Notre réf. : PCE/61C/431/2025

PLATEFORME DE CONCERTATION : Compte-rendu

Objet de la réunion :	Projet « Rue de la Petrusse » à Bertrange (A.C. Bertrange)		
N° de référence projet :	PCE/61C/431/2025		
Date de la réunion :	30 janvier 2025	Date d'envoi :	10 février 2025

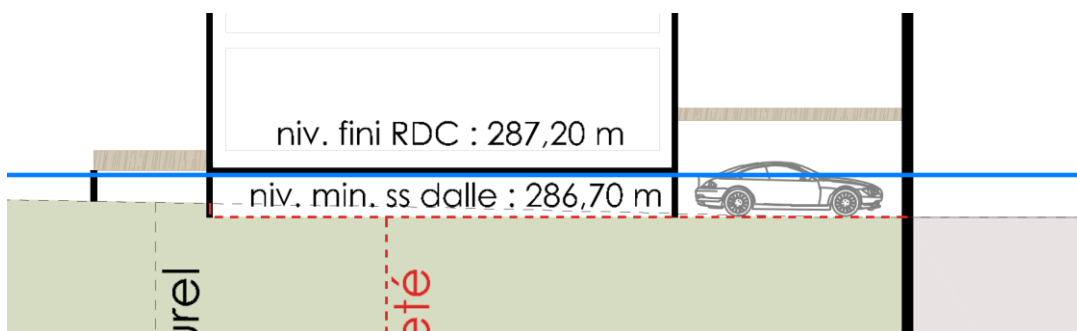
Par ailleurs, il est préconisé d'aménager le recul antérieur de manière à garantir une transition fluide entre la placette et le domaine privé. Ainsi, les éléments suivants ne devraient pas y être autorisés :

- . Clôtures opaques ou rigides ;
- . Murets.

Idéalement, un revêtement de teinte similaire à celui de la placette est à prescrire pour les accès carrossables et piétons privés. La délimitation pourrait être matérialisée par une bande de pavés d'une teinte légèrement plus foncée ou ponctuellement par une haie ou une surface engazonnée.

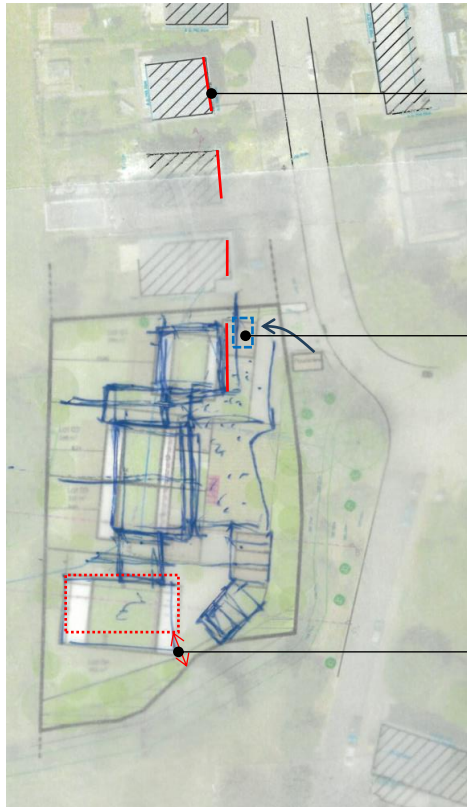
Bien que l'implantation d'un point de collecte des déchets soit une initiative positive, il est important de noter qu'il se situe actuellement sur le domaine public communal (hors PAP NQ).

Étant donné que la gestion de cet abri incombera aux futurs résidents, il est essentiel de le repositionner dans le domaine privé. Il est ainsi recommandé d'adapter son emplacement conformément à l'esquisse proposée.

Afin de minimiser son impact visuel, il est également conseillé de l'entourer de haies.

De plus, il convient de rappeler que ce volume doit être implanté dans un lot auquel sont attribués une surface scellée, des mètres carrés pour permettre une occupation du sol et éventuellement de la SCB (si c'est un volume fermé).
